A S S O C I A T I O N  
POUR LA SAUVEGARDE DU SITE DE LA CHAPELLE  
fondée le 29 septembre 1983

PAC La Chapelle / Les Sciens  
Plan localisé de quartier 29591  
**Analyse du périmètre lancé**

**Extrait du Plan directeur de quartier La Chapelle / Les Sciars 29298 D  
adopté par le Conseil d'Etat le 27 juin 2007**

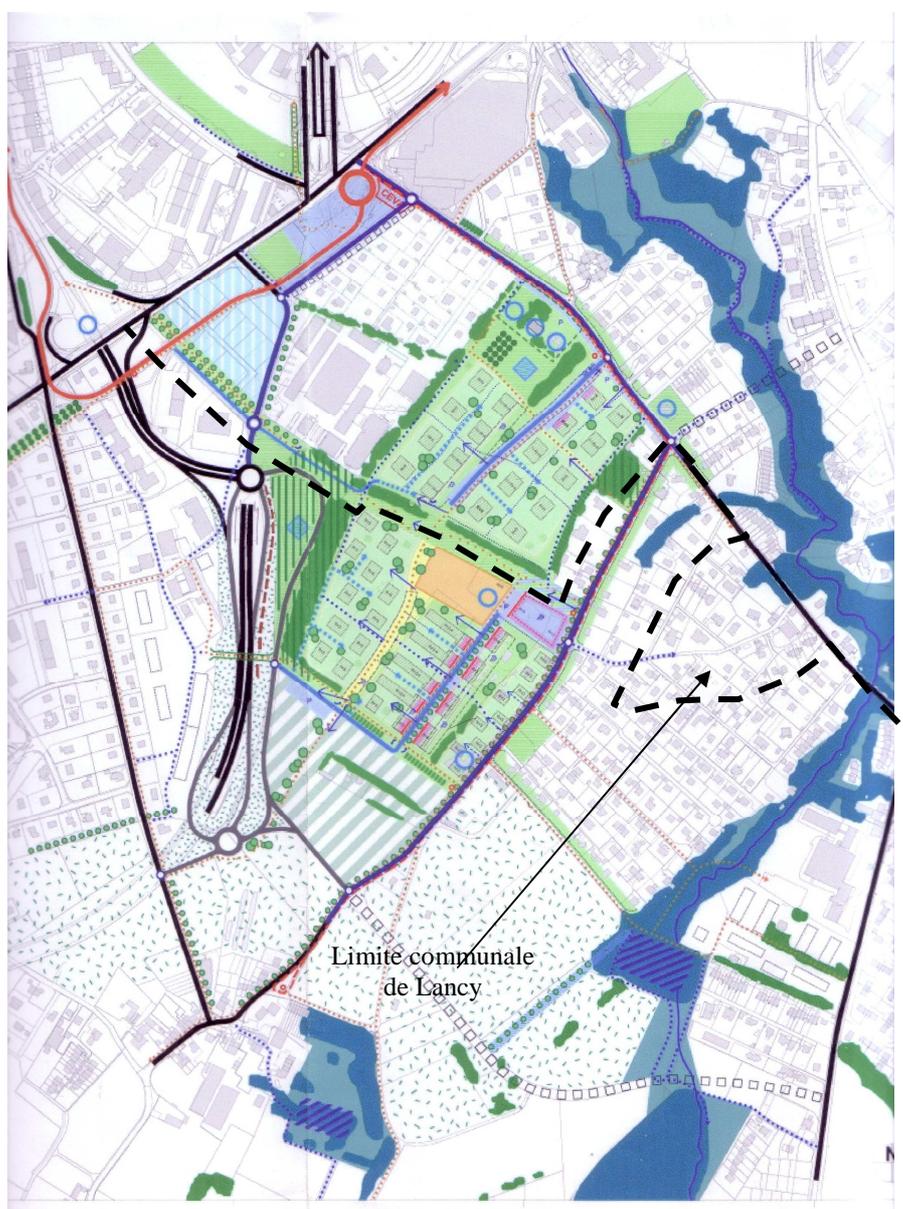
Enfin le PDQ (cf. p.iii) comporte deux incongruités. Il esquisse deux liaisons peu crédibles : l'une qui conduit de la route de Saconnex d'Arve à la route de la Drize via la zone de renaturation de la rivière et l'autre qui va de la route de La Chapelle au carrefour de la Milice.

## Schéma des liaisons possibles

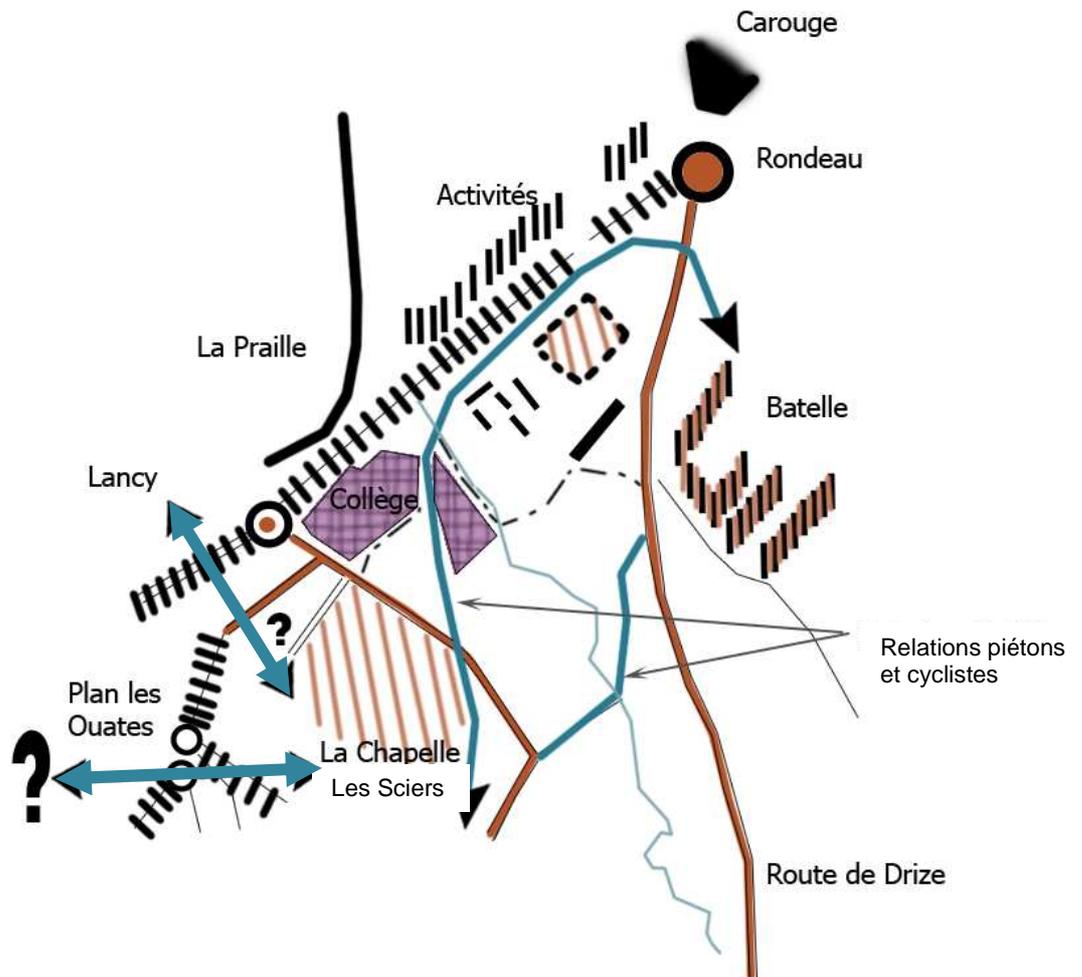
Le plan directeur cantonal 2001, mis à jour en 2006, constitue l'élément de référence. Il détermine et légitime le développement du périmètre d'étude par la proximité du pôle virtuel d'échanges et d'activités du Bachet, situé sur la commune de Lancy. La relation à la ville de Lancy est pratiquement ignorée. L'étude Genève Sud a montré, en revanche, que Carouge représente le seul centre urbain constitué, proche et facilement accessible. Si la route de Saint-Julien joue, en effet, un rôle diviseur évident, en particulier avec Lancy, les parcours destinés aux piétons et aux cycles en direction du Rondeau de Carouge ont déjà été développés.

**Identité paysagère du futur quartier et ses relations avec des centralités proches**

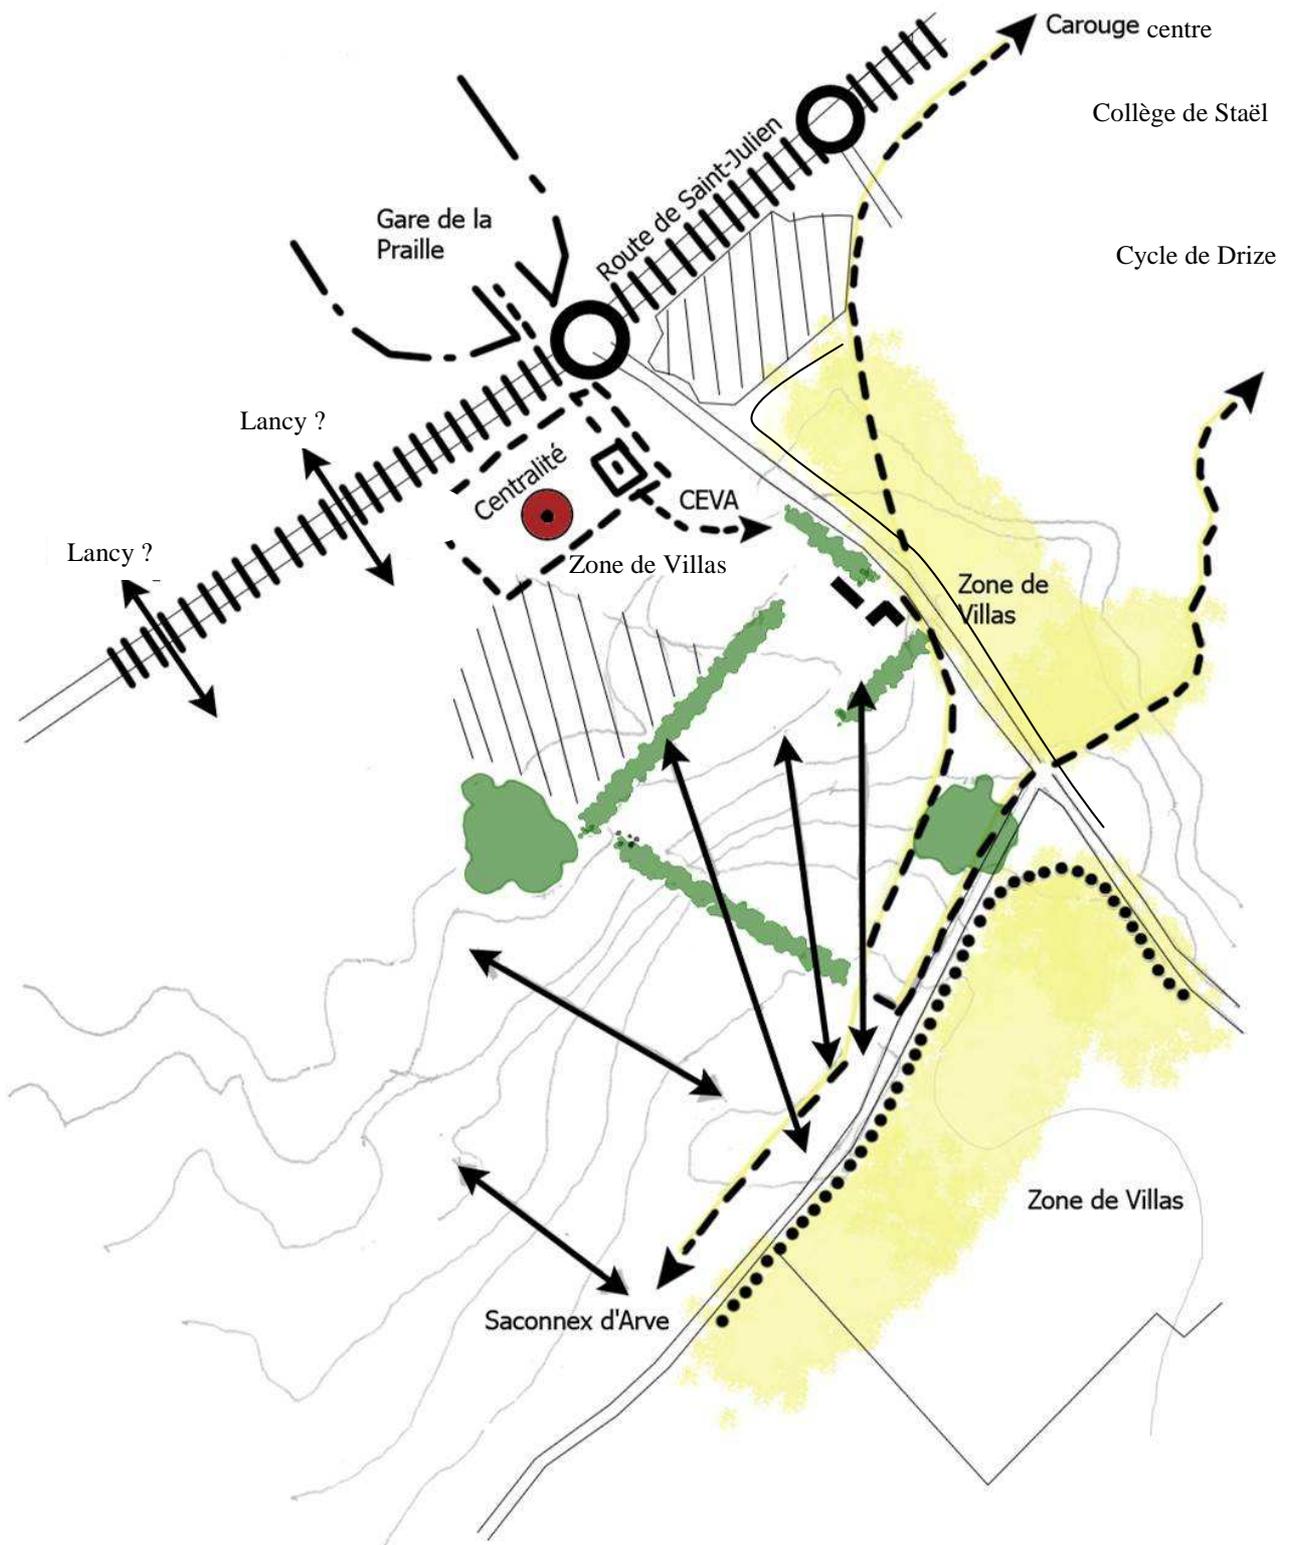
- L'espace « Bachet », considéré comme centralité d'agglomération, aura peu d'incidence sur la vie du quartier. En effet, outre l'exiguïté du site pour y localiser toutes les fonctions souhaitées, ce périmètre n'offre pour l'heure qu'une concentration de transports publics en direction de la ville ou de Lancy. On peut également s'interroger sur la pertinence de la localisation de la gare du CEVA, et d'un P+R, en particulier pour la future population du quartier. En conséquence, les relations du quartier en devenir avec ce futur centre d'échange apparaissent des plus floues.

- La césure agricole entre le futur quartier et le hameau de Saconnex-d'Arve doit être maintenue. Mais quels effets exercera-t-elle sur la relation avec Plan-les-Ouates ? La distance entre ce hameau et le futur quartier n'est pas suffisante pour être qualifiée d'espace rural cohérent. Outre l'école intégrée à la centralité du quartier, ne faut-il pas ménager des espaces de sport et de détente.

- La proximité et l'importance de la zone de villas doivent être prises en considération dans les parcours, la localisation des espaces publics, les équipements et le gabarit des constructions. Une transition spatiale doit être ménagée le long des routes de Saconnex-d'Arve et de La Chapelle.

- La proximité de Carouge, dont il fait peu de cas, doit être mieux utilisée pour les parcours piétons / deux roues. Les relations à Lancy et à Plan-les-Ouates ne sont pas aisées car les césures formées par la route de Saint-Julien et l'autoroute de contournement sont difficilement franchissables. Il importe, en conséquence, d'éviter l'isolement du quartier, en favorisant l'accès en particulier aux grands équipements scolaires : futur Cycle de Drize et Collège de Staël.

Projet du PAC sur lequel est élaboré le PLQ

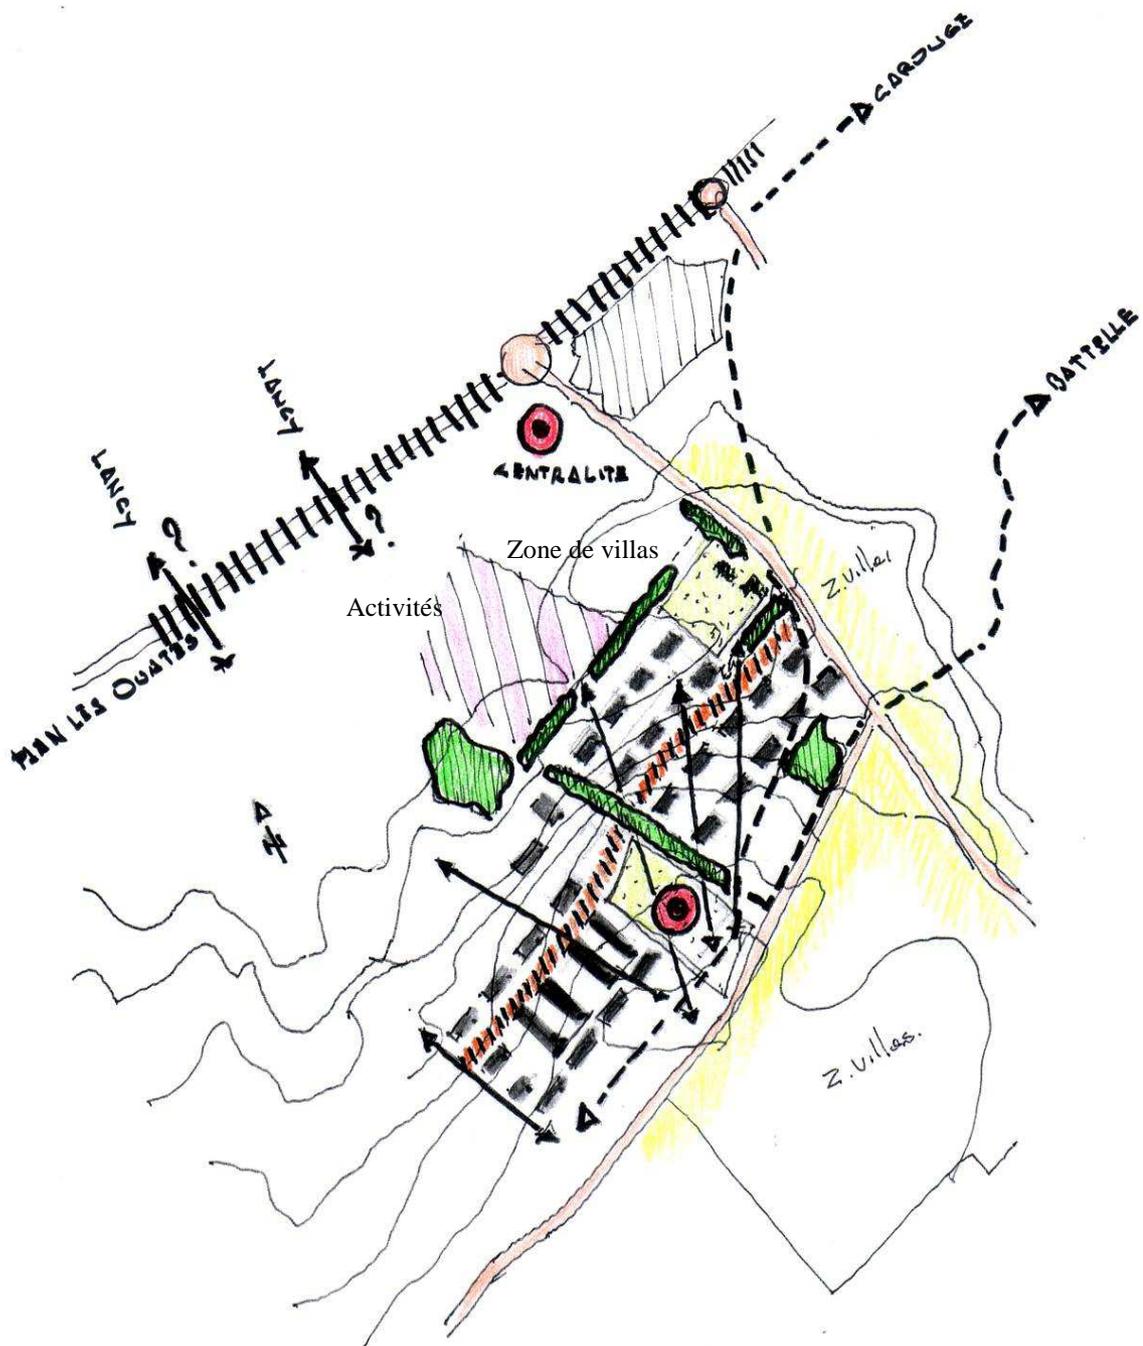
1) **Le maillage vert** du quartier, non pas voulu mais hérité de la structure rurale, introduit une confusion et une rigidité inappropriée à une nouvelle organisation spatiale, d'autant que les implantations du bâti et l'espace public qu'il génère ne s'inscrivent pas dans la même logique.

Le manque de relation avec la topographie et le compartimentage très systématique du site nuit à la définition d'espaces de rencontres propices à la vie de quartier (places, espace de jeux, espace de rencontres, etc.).

2) **Les espaces publics**, dont l'élément fédérateur est la place, n'offrent aucun lieu dégagé afin qu'une authentique vie de quartier puisse se développer hors l'école et le centre commercial.

Les notions de voies urbaines et voies paysagées sont vagues, d'autant qu'elles ne font que couper le futur quartier du bâti existant, la zone de villas, qui l'entoure.

A l'intérieur du quartier, les dessertes, en partie localisées sur des parkings publics, n'ont d'autre fonction que l'accès au logement et même une arborisation définissant cet espace ne peut y être implantée. Le principe des parkings enterrés est d'ailleurs contraire au principe même d'un éco-quartier.

3) **Le bâti** : L'implantation des bâtiments telle que proposée, sans réelle relation avec la topographie et à partir d'un système très rigide, n'autorise qu'une approche partielle du principe de développement durable. Celui-ci fondé sur la concertation et la

Schéma de principe prenant en compte les qualités paysagères du site avec pour conséquence une certaine diversité volumétrique

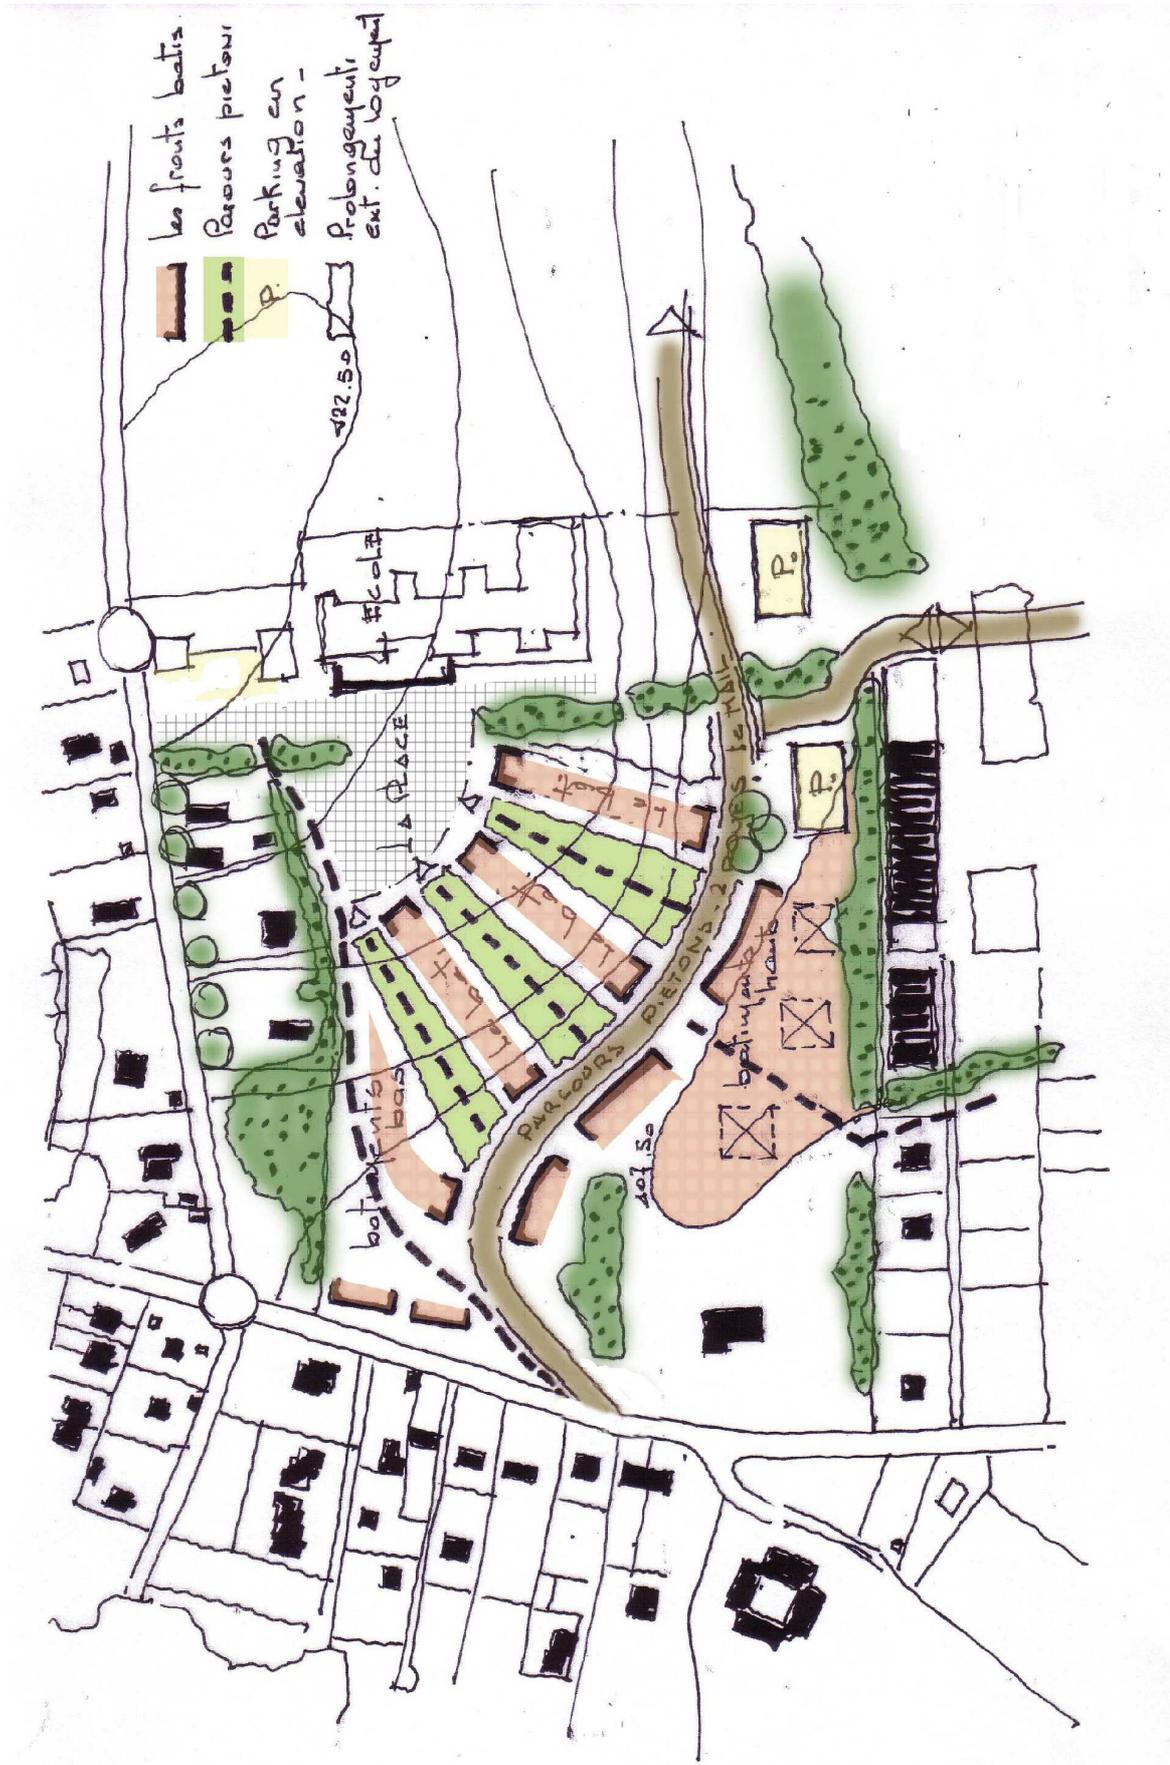
4. La morphologie générale du site et en particulier l'altimétrie a été négligée, niant les qualités paysagères du site. Réorganiser la disposition des blocs et leurs gabarits, par exemple selon l'image de la page précédente.
5. Les plantages sont trop éloignés des habitations
6. Le cordon boisé au sud du CAD est condamné à périr sous plusieurs mètres de remblais.
